擁壁の地震時受働土圧のKPE式

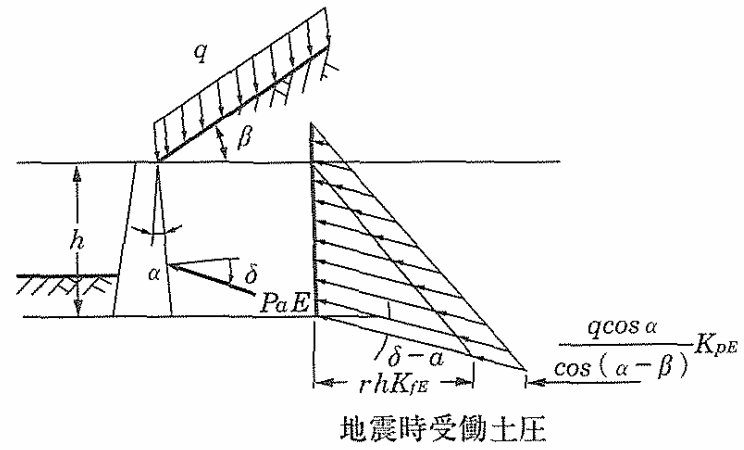
8 章

8-16

$$K_{PE} = \frac{1}{\cos \theta \cos^2 \alpha \cos(\alpha - \delta - \theta)} \cdot \frac{\cos^2(\phi - \alpha - \theta)}{\left\{ 1 - \sqrt{\frac{\sin(\phi + \delta) \sin(\phi + \beta - \theta)}{\cos(\alpha - \delta - \theta) \cos(\alpha - \beta)}} \right\}^2}$$

ただし、 $\phi + \beta - \theta < 0$ となる場合には適用できない。
